## IKE 458-4-4T

**Reclamatie:** Water onder de groentenbakken  
**Oorzaak:** Dichtvriezen van de dooiwaterslang

**Reparatie-instructie:****Achterkant van het apparaat****Stap 1**

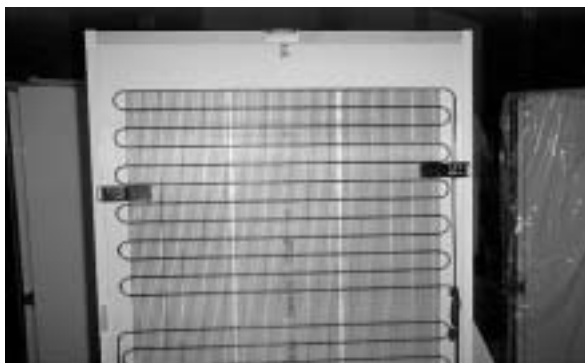
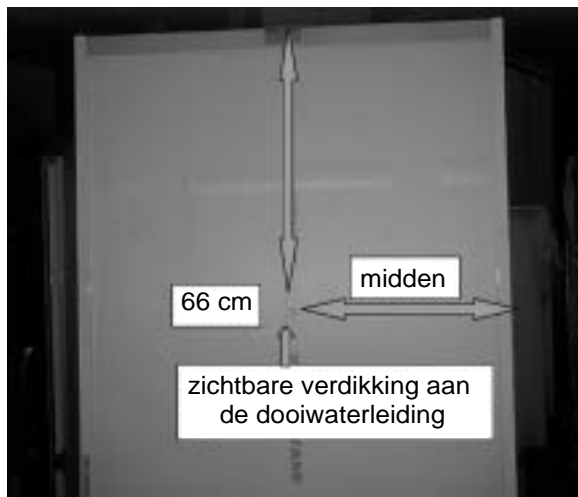
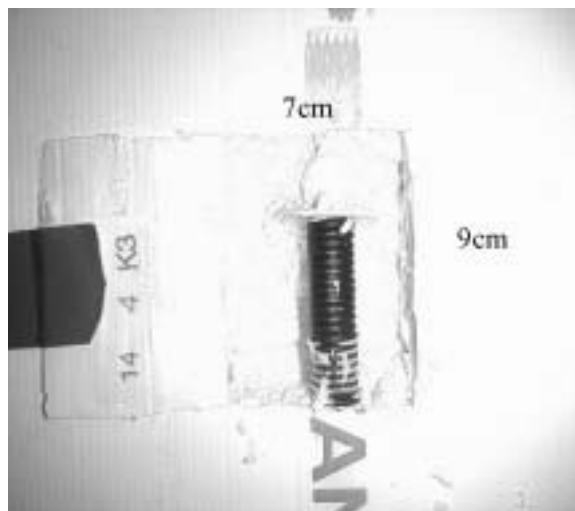
4 schroeven losmaken en de verdichter zo om-  
buigen dat hij op de bodem ligt.  
Een afstand van 66 cm van de bovenkant van het  
apparaat afmeten. De dooiwaterleiding bevindt  
zich in het midden van het apparaat.

**Stap 2**

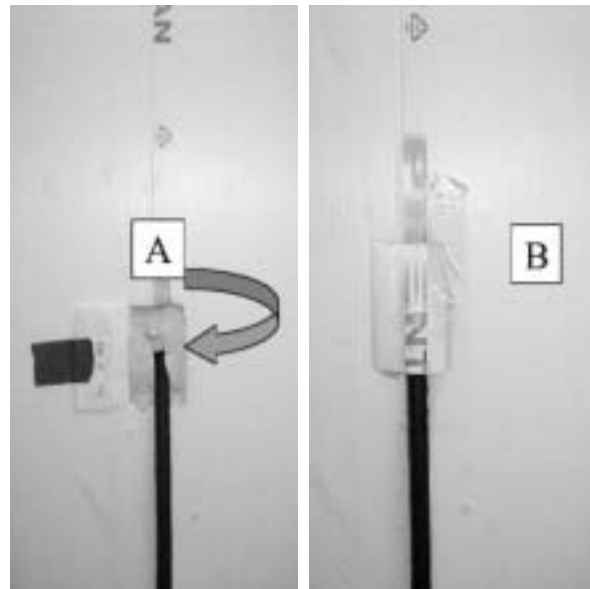
In de achterwand een 9x7 cm groot venster uitsnij-  
den en omklappen. Het schuim rond de dooiwater-  
slang verwijderen.

De afbeelding toont de afgewerkte oplossing met de slang aan de buitenkant.
